— 女川2再稼働と硫化水素問題 その2 (決定版) —

東北電力には難問? 「700」と「 $434 \times 2$ 」の大小!

虚偽説明と詭弁頼みの『有毒ガス防護』!

7月12日の洗濯廃液貯留タンク (沈降分離槽) の状況  
(空気攪拌作業による硫化水素排出メカニズム (イメージ図))

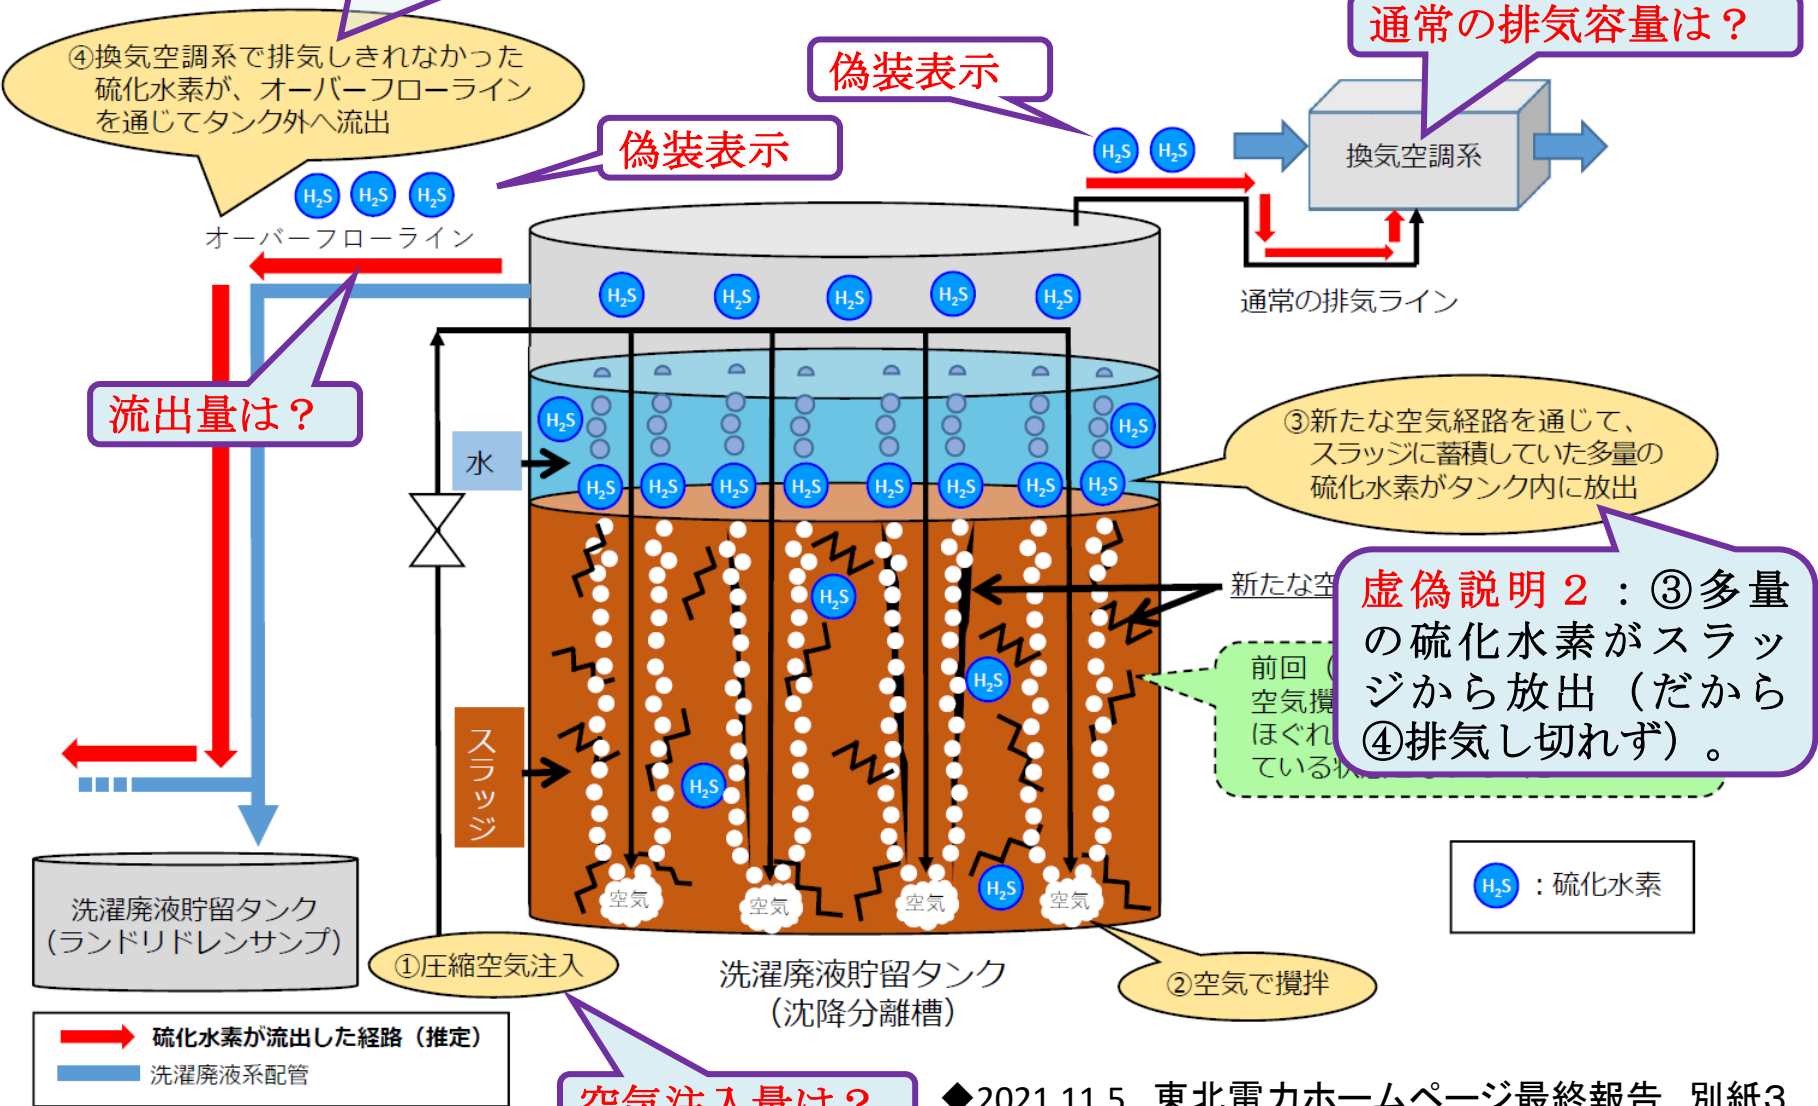
**虚偽説明 1** : (③多量の硫化水素が放出されたから) 「④排気しきれなかった」。

**虚偽説明 2** : ③多量の硫化水素がスラッジから放出 (だから④排気し切れず)。

**虚偽説明 3** : 7.6の「瞬間的」高圧空気注入で「固結スラッジがほぐれ、新たな空気経路」が形成された(だから事故時に多量放出)。

**虚偽説明 1 :** (③多量の硫化水素が放出されたから) 「④排気しきれなかった」。

7月12日の洗濯廃液貯留タンク（沈降分離槽）の状況  
（空気攪拌作業による硫化水素排出メカニズム（イメージ図））

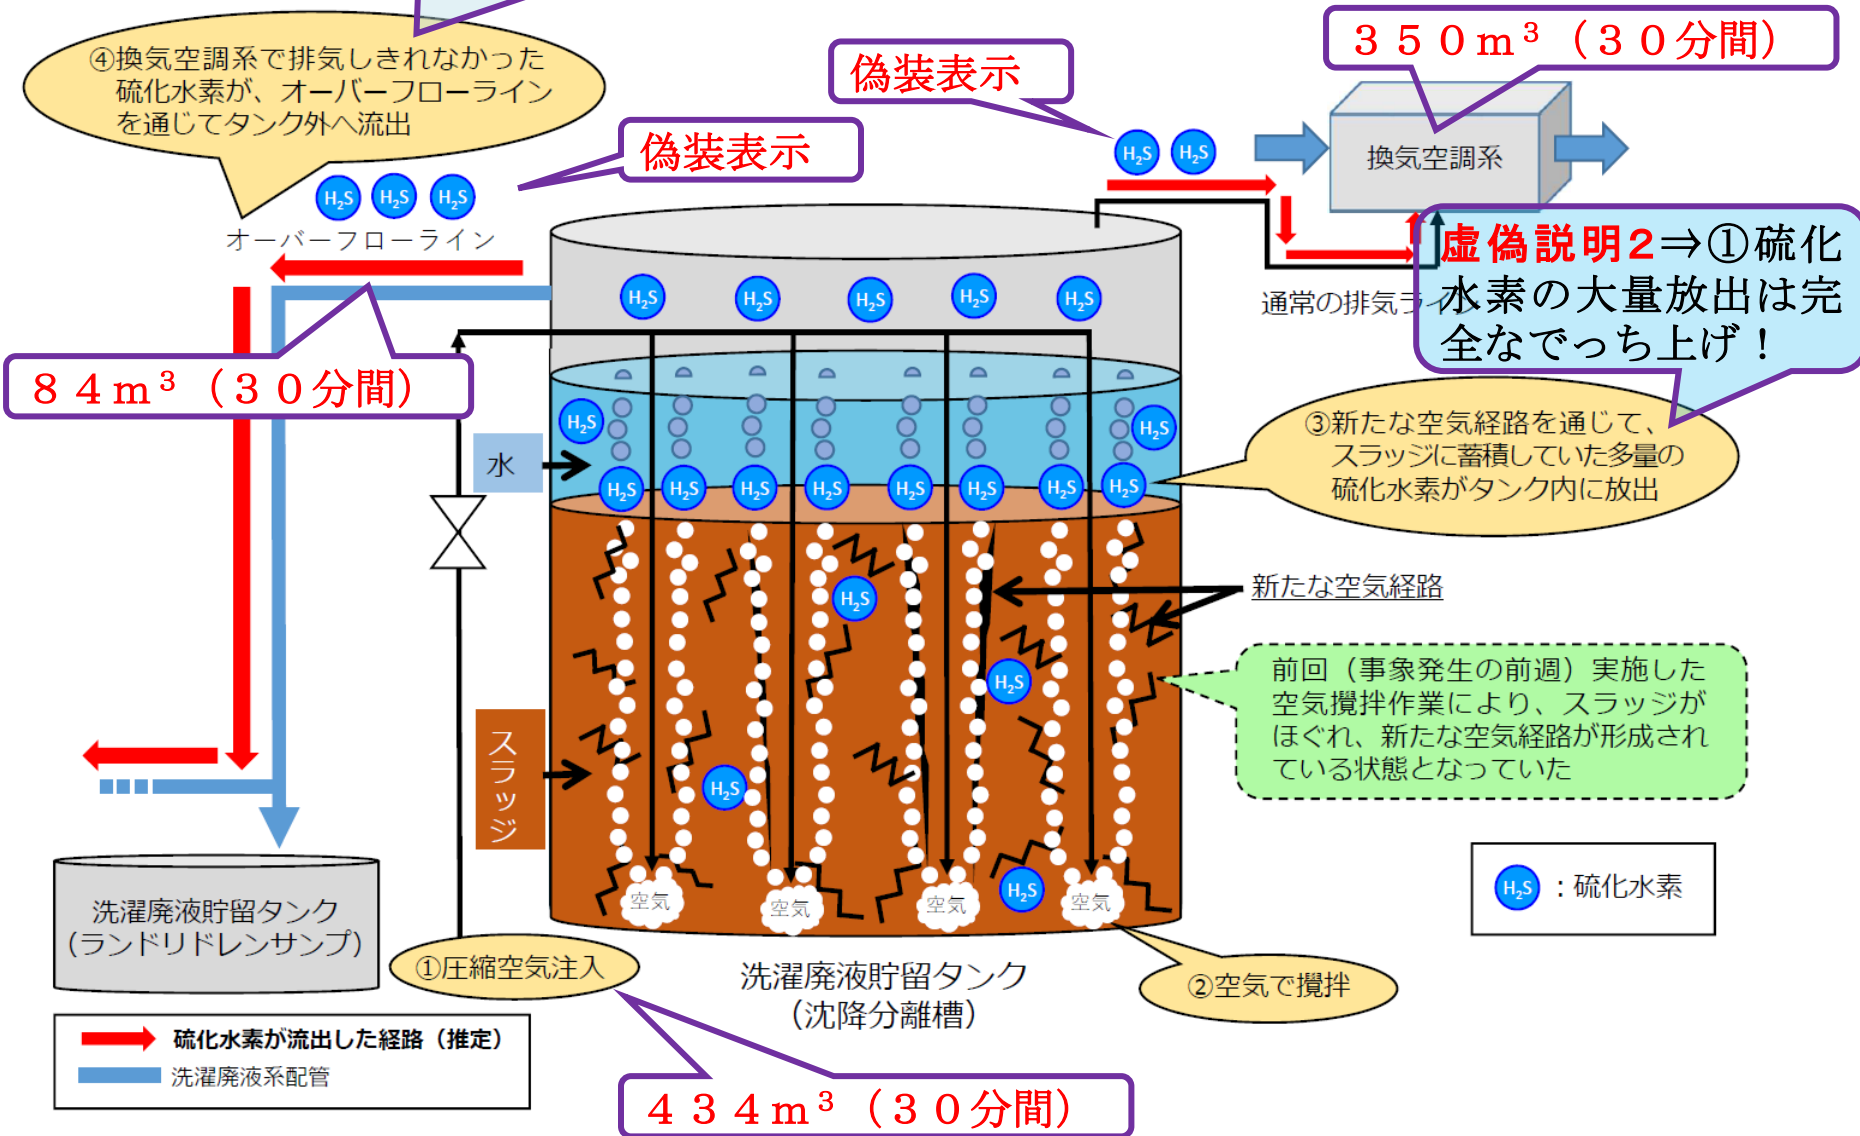
**未解明事項1** ⇒ 排気不能分は1号機のどこかで流出した可能性あり。

排気可能量 350 m<sup>3</sup> (30分間) はそのまま、空気注入量を通常時の2倍 434 m<sup>3</sup> (30分間) にすれば、差し引き84 m<sup>3</sup> が「余剰・排気し切れない」のは明らか! (スラッジからの**硫化水素**放出が「ゼロ」でも。)

**虚偽説明2** ⇒ ①硫化水素の大量放出は完全なでっち上げ!

虚偽説明1 ⇒ 「排気しきれなかった」のは、注入空気量倍増に見合う排気量設定を適正に行なわなかった“単純ミス”！これが≪真の事故原因≫

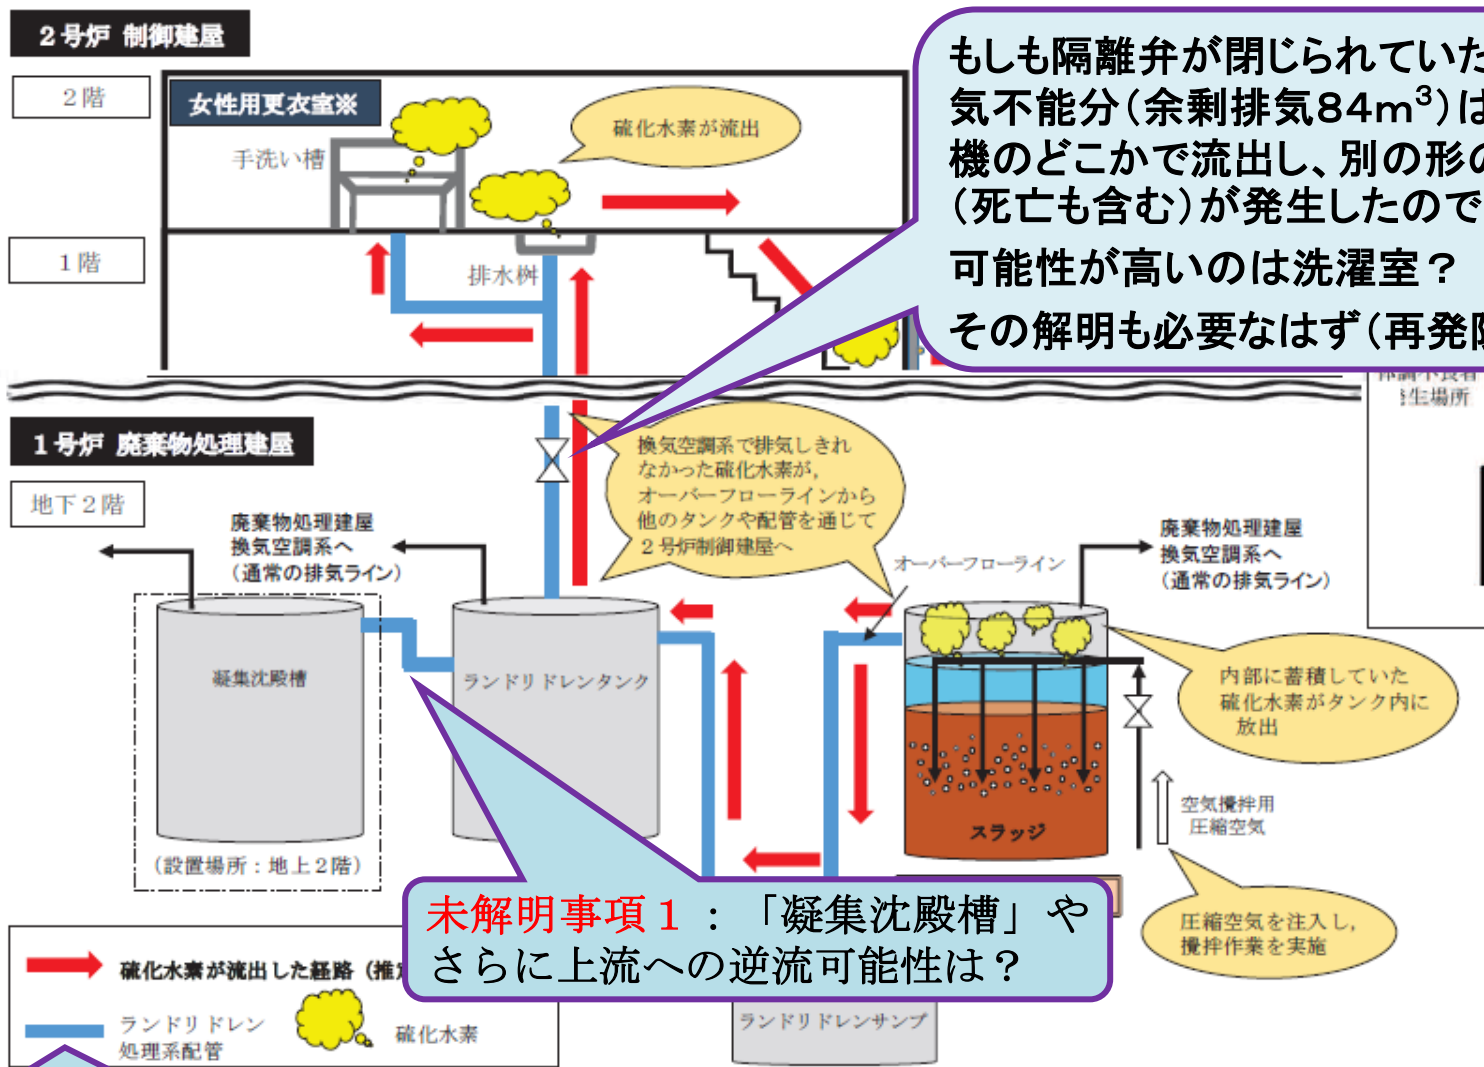
もしも隔離弁が閉じられていたら、排気不能分(余剰排気84m<sup>3</sup>)は、1号機のどこかで流出し、別の形の労災(死亡も含む)が発生したのでは? 可能性が高いのは洗濯室? その説明も必要なはず(再発防止)。

未解明事項 1 : 「凝集沈殿槽」やさらに上流への逆流可能性は?

未解明事項 2 : 配管の接続順は? (オーバーフロー配管と処理系配管とは別?)

硫化水素発生経路(推定)概要図

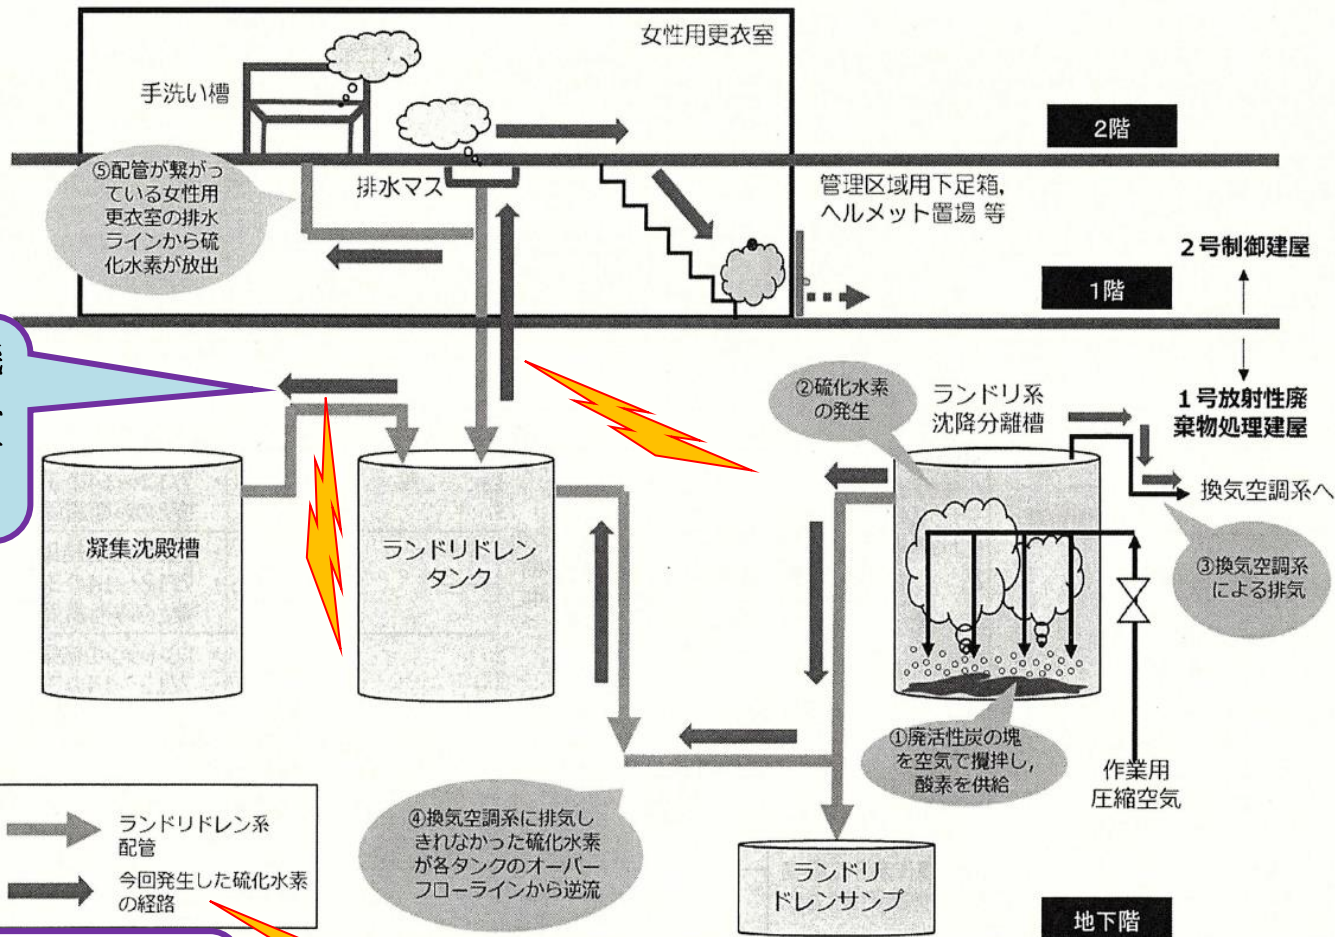
事故直後は1号機「凝集沈殿槽」への余剰排気流出可能性を否定せず。

未解明事項2 ⇒ オーバーフロー配管と処理系配管とは別なので、後日訂正?

図 1 洗濯廃液等の処理の概要

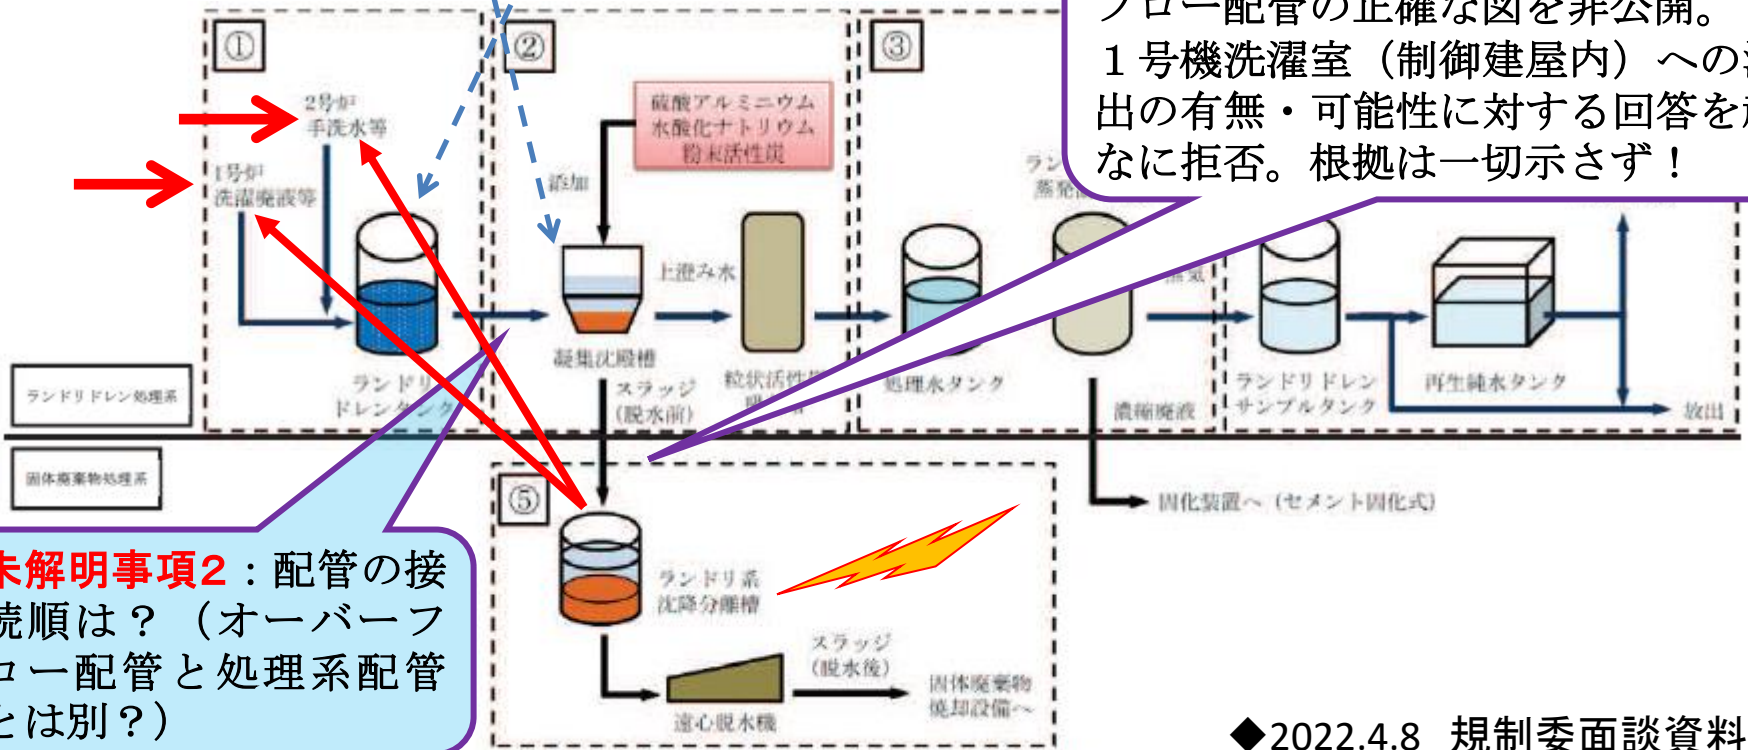
東北電力は、処理水配管・オーバーフロー配管の正確な図を非公開。1号機洗濯室（制御建屋内）への流出の有無・可能性に対する回答を頑なに拒否。根拠は一切示さず！

未解明事項 2 : 配管の接続順は？（オーバーフロー配管と処理系配管とは別？）

7月12日の洗濯廃液貯留タンク（沈降分離槽）の状況（空気攪拌作業による硫化水素排出メカニズム（イメージ図））

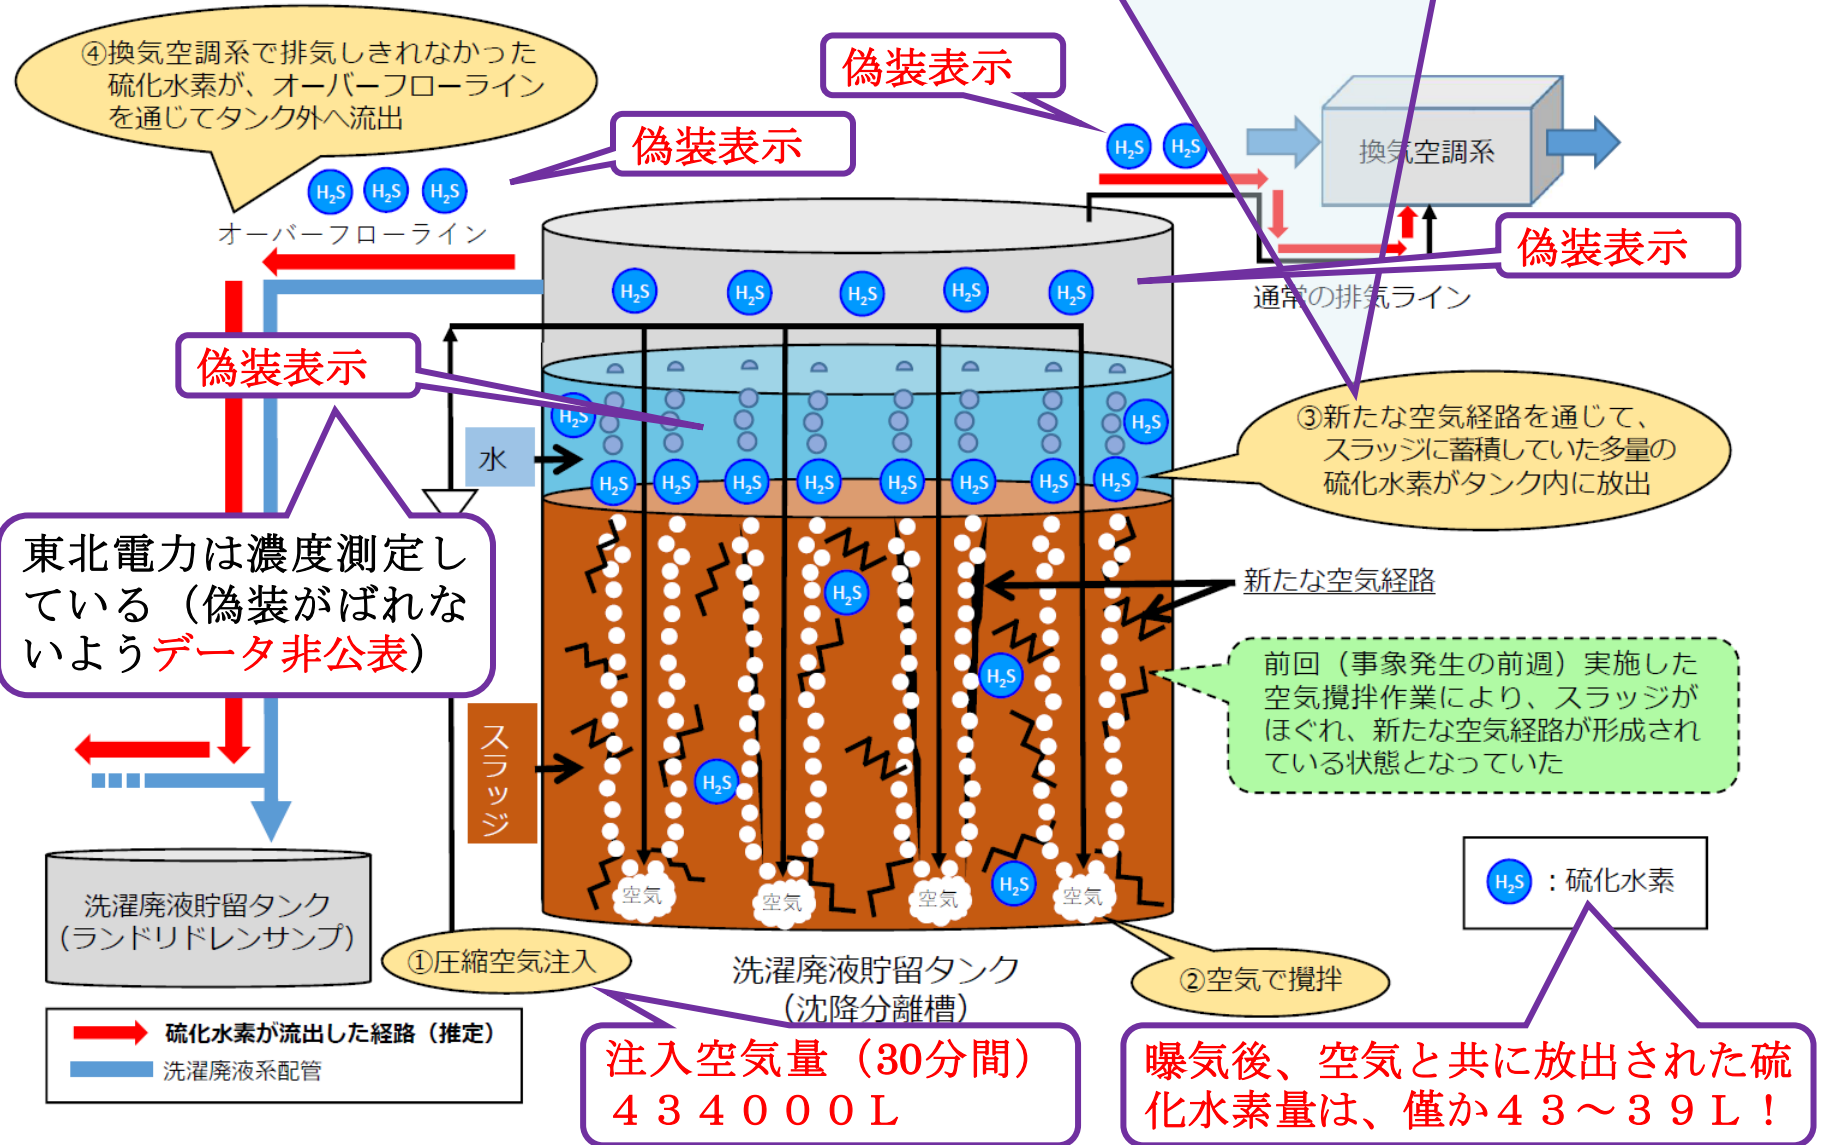
偽装表示

偽装表示

偽装表示

東北電力は濃度測定している（偽装がばれないようデータ非公表）

曝気後、空気と共に放出された硫化水素量は、僅か43～39L!
